Dotyczy: wydania warunków technicznych do budowy sieci kanalizacji sanitarnej w ul. 28 Stycznia i części ul. Wyzwolenia w Więcborku.

DECYZJA

Temat opracowania: 1087		Rodzaj projektu: budowlany	
BUDOWA KANALIZACJI SANITARNEJ WRAZ Z PRZYŁĄCZAMI NA UL. 28 STYCZNIA ORAZ CZ. UL. WYZOLENIA W WĘCORKU		Branża: sanitarna	
Objekt: Kanalizacja sanitarna wraz z przyłączami		1091	
Inwestor: GMINA WĘCORK		Data: 09.2013r.	
Adres: ul. Mickiewicza 22, 89-410 Węcbork		Podpis: inż. Ewa Pawełska	
Opracował: inż. Ewa Pawełska		Podpis: dr inż. Andrzej Frydryszak	
Wzrost: 108.2		upr.nr GPKG-1-7342-39/96	
Sprawdzący: mgr inż. Tomasz Gac		Podpis: upr.nr KUP/0051/POOS/11	
Tytuł rysunku: Plan zagospodarowania terenu		Skala: 1:500	
		Nr rys.: 1	
		Strona:

pod względem wymagań higienicznych i zdrowotnych projekt budowlany, branży sanitarnej dotyczący budowy przewodu kanalizacji sanitarnej wraz z przyłączami na ul. 28 stycznia oraz części ul. Wyzwolenia w Więcborku.

Mapa sytuacyjno-wysokościowa
 do celów projektowych
 skala 1:500
 obszar: Węcbork 4
 gmina: Węcbork
 powiat: sępoleński
 nr ark. mapy: 344.314.132.4 i 141.3
 L. dz. ewid. pom.: 386/2013
 Sępólno Kraj. dn. 19.06.2013 r.

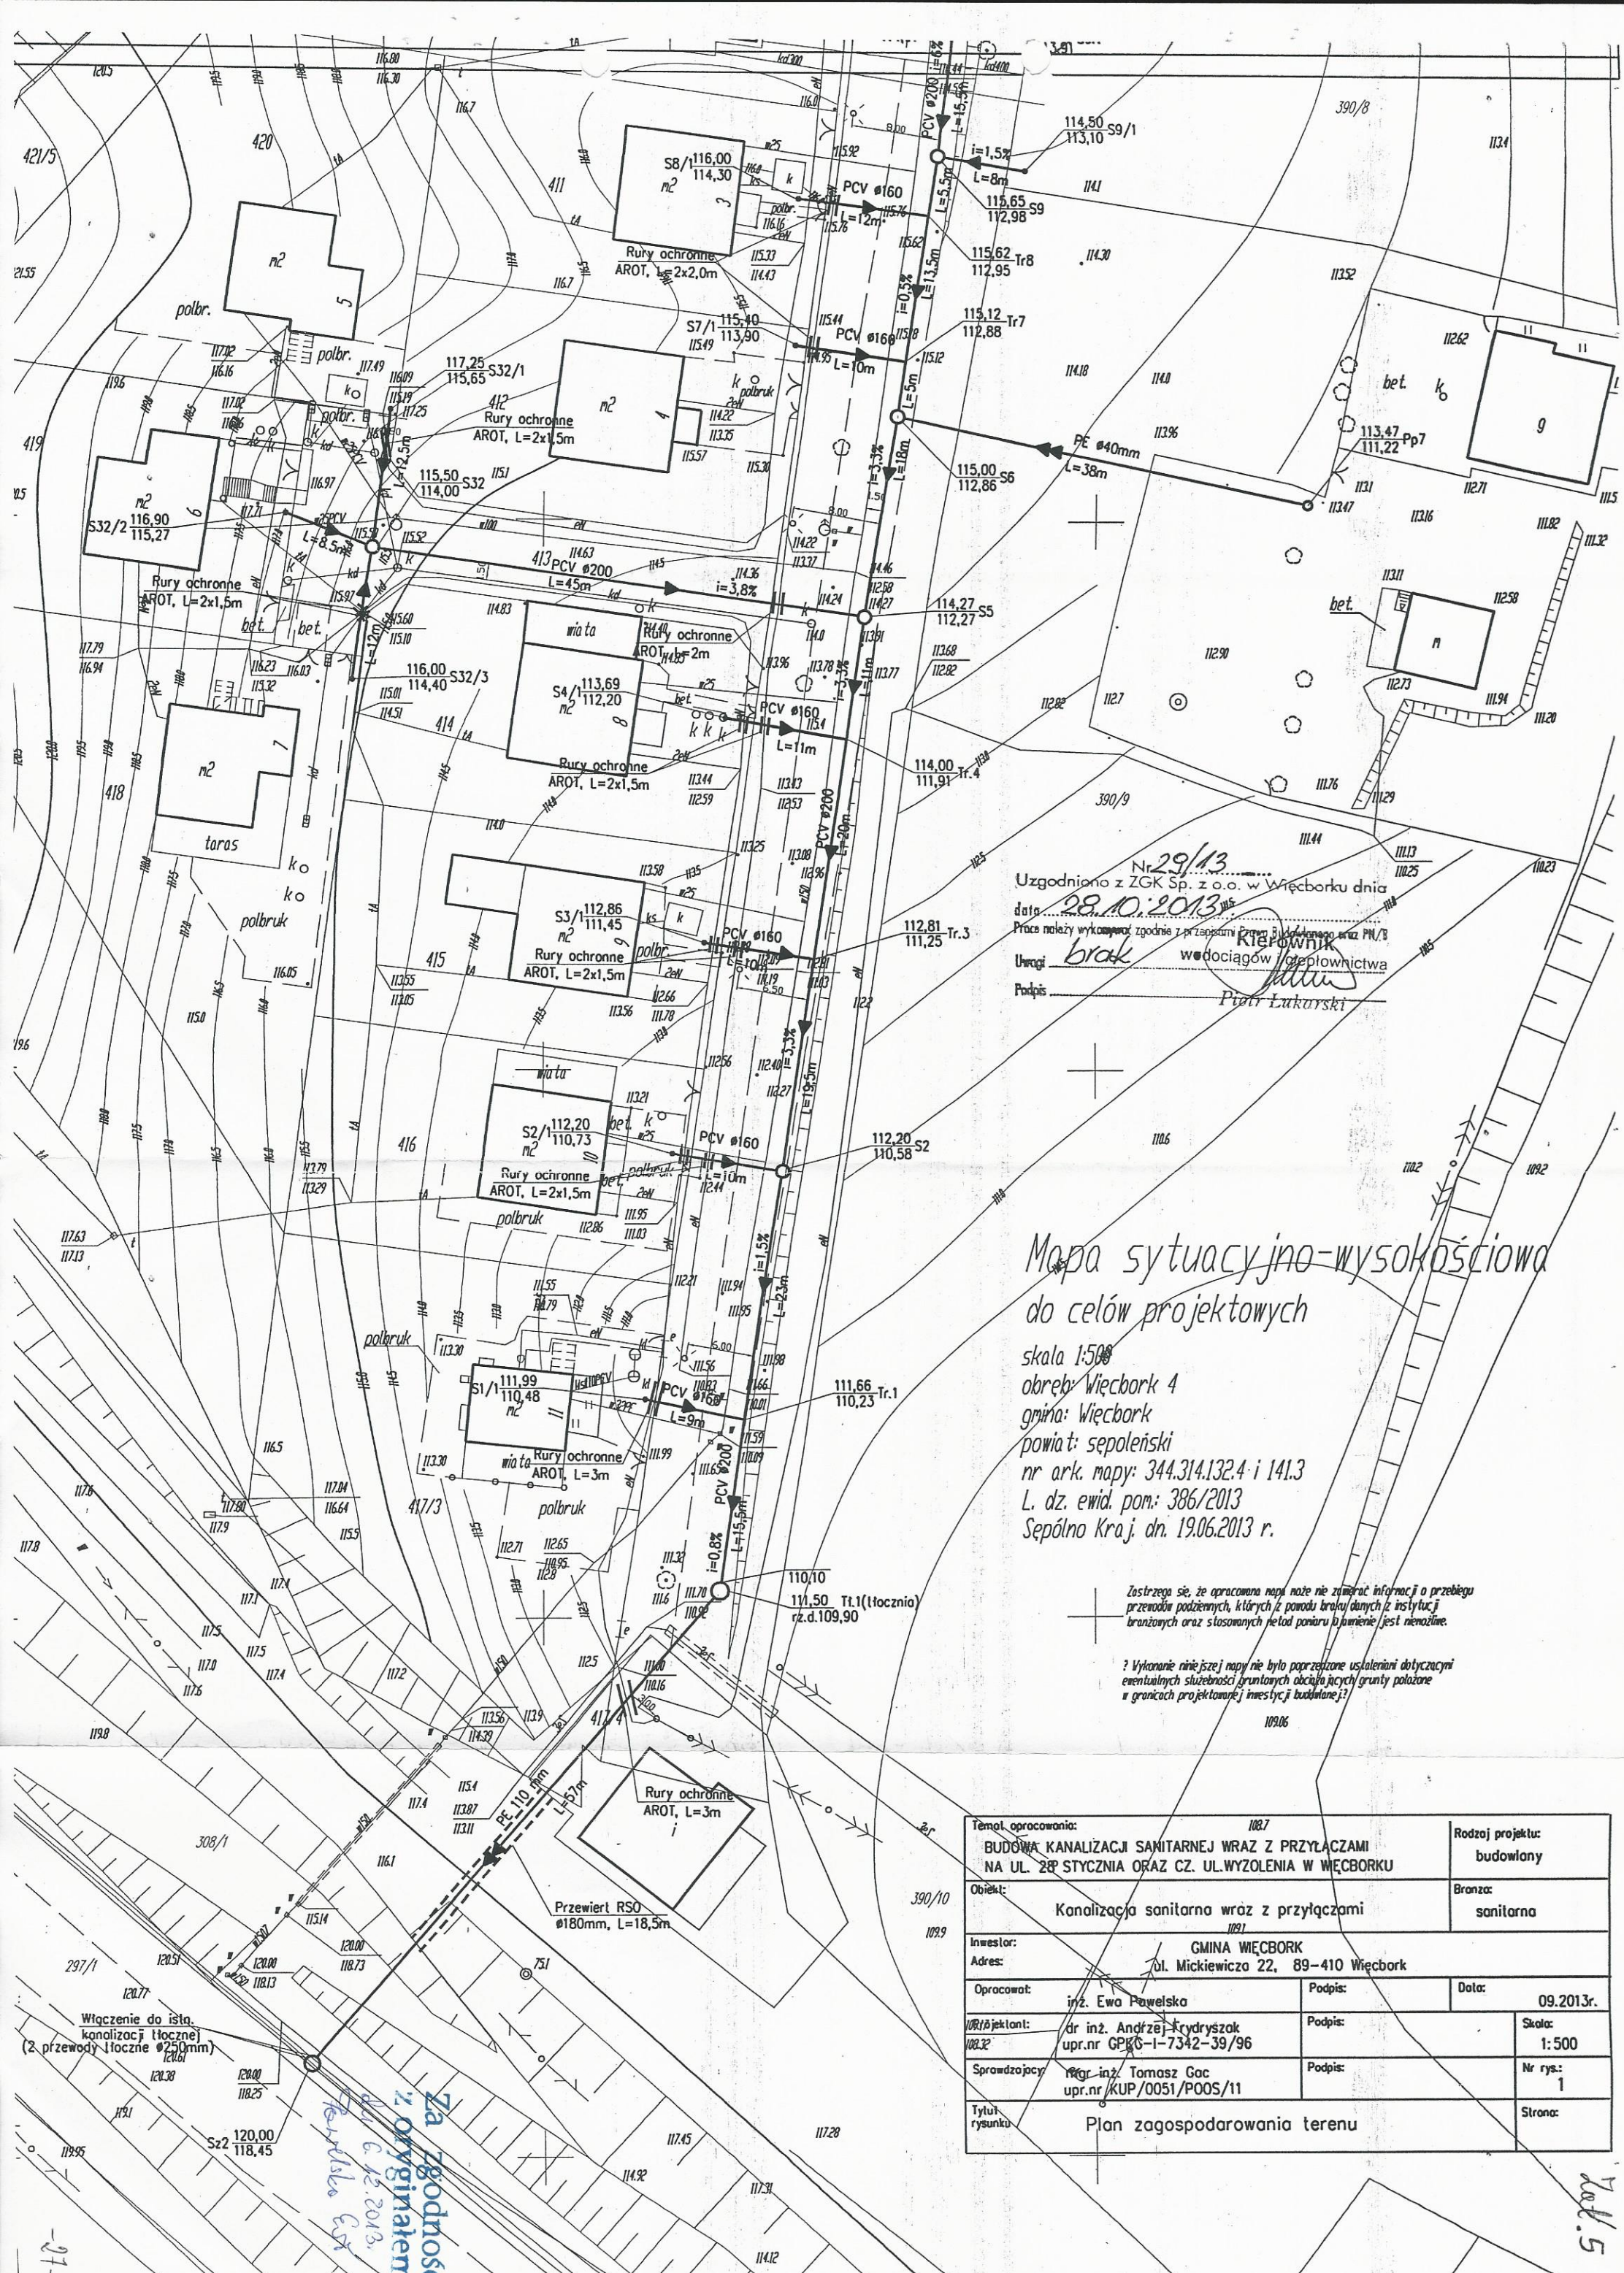
Nr 29/13
 Uzgodniono z ZGK Sp. z o.o. w Węcborku dnia
 data 28.10.2013 r.
 Praca należy wykonać zgodnie z przepisami Prawo Budowlanego oraz PN/B
 Uwagi brak
 Kierownik
 wodociągów / ciepłownictwa
 Podpis Piotr Łukarski
